工程指示 / 要求簡箋(E.I.)

工程指示編號：EI / 0137 / 19

工程名稱：觀塘裕民坊

工程項目：幕牆 回覆橫碰企在死牆二合一問題

橫樑在 Hidden Mullion. (死端=合) 的問題

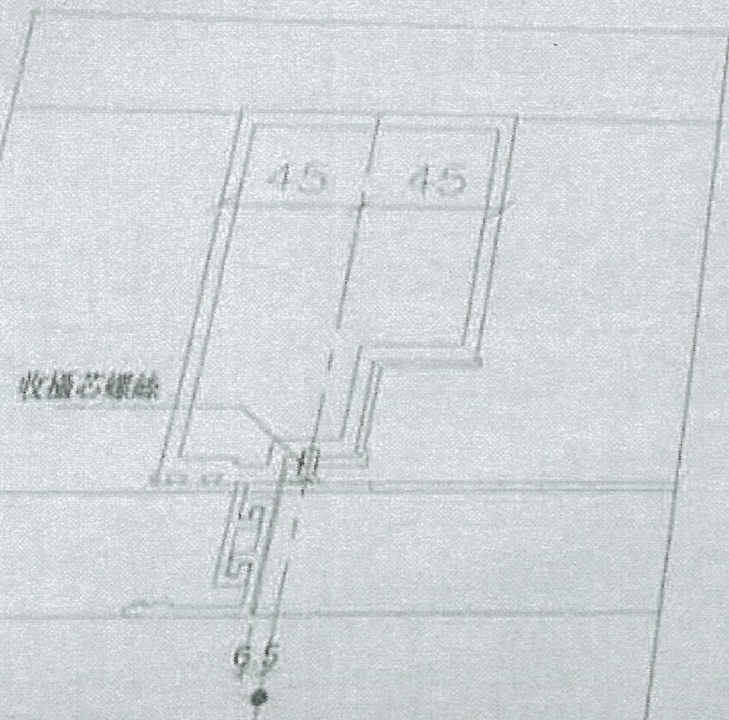
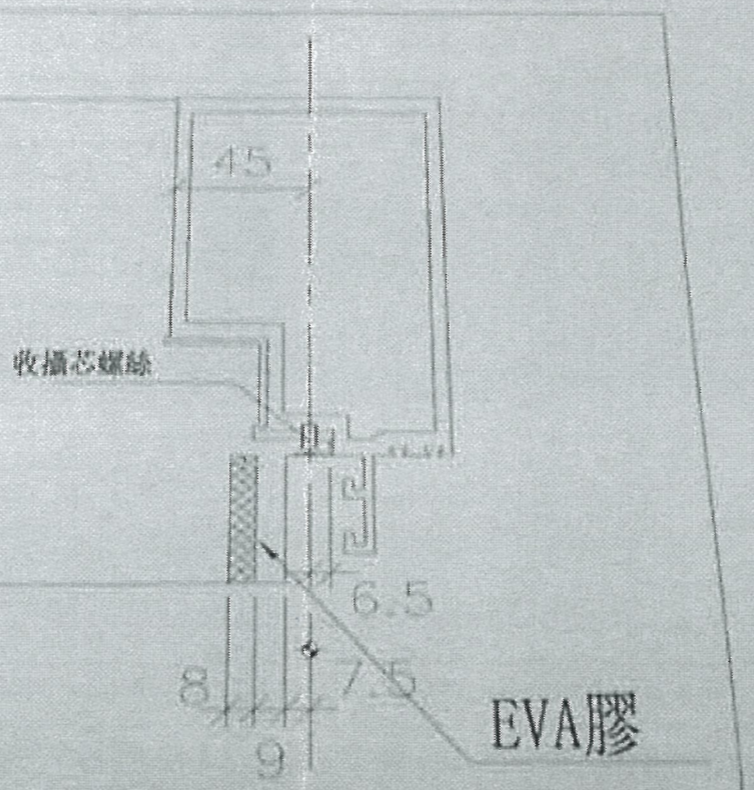
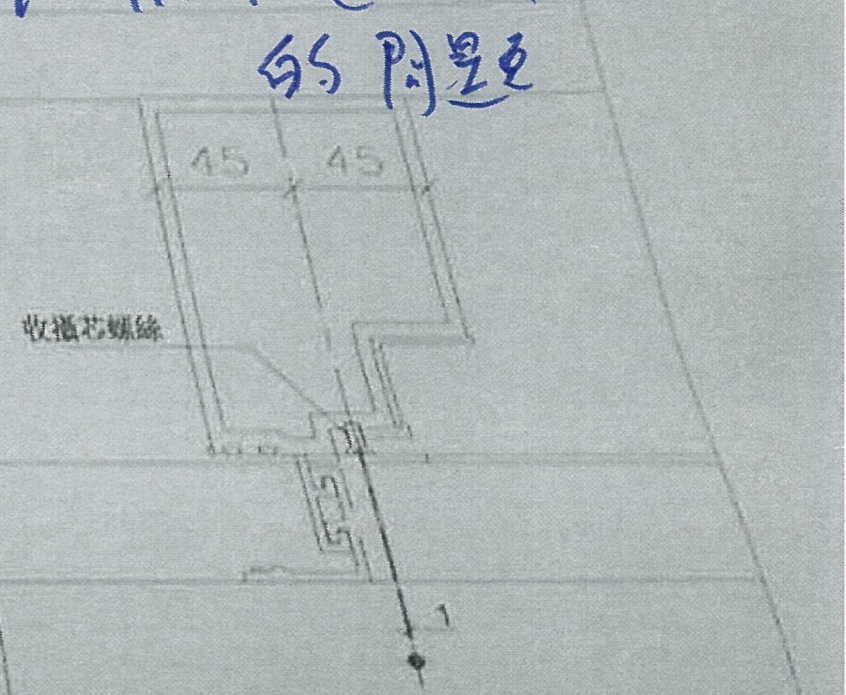
建議死端二合一做法，生窗雙梗橫料有位置收攝芯螺絲，達到歐陽總設計的方案

按HK0147做死端二合一，生窗雙梗橫料無位置收攝芯螺絲，無法達到歐陽總設計的方案

湛哥已回覆橫料加長後已無法修螺絲  
不用裝攝芯  
地盤：請留意副框唧膠位置  
謝謝！

馮哥，已回復橫料

加長後已無法修出設計

不用裝此攝芯
